改善箇所説明図

図：左ハンドル車

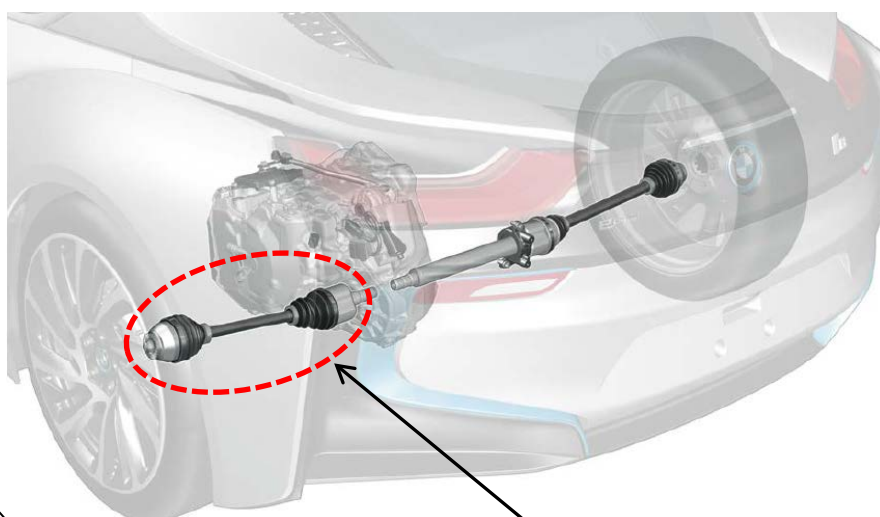
基準不適合箇所

左リア ドライブシャフト

基準不適合の内容

動力伝達装置において、左リアドライブシャフトの資材管理が不適切なため、誤った材料でドライブシャフトが製造されているものがある。そのため、そのままの状態で使用を続けると、駆動トルクによってドライブシャフトが破断し、後輪へ駆動力が伝達できなくなるおそれがある。

改善措置の内容

全車両、左リアドライブシャフトの製造日を確認し、該当するものは良品に交換する。
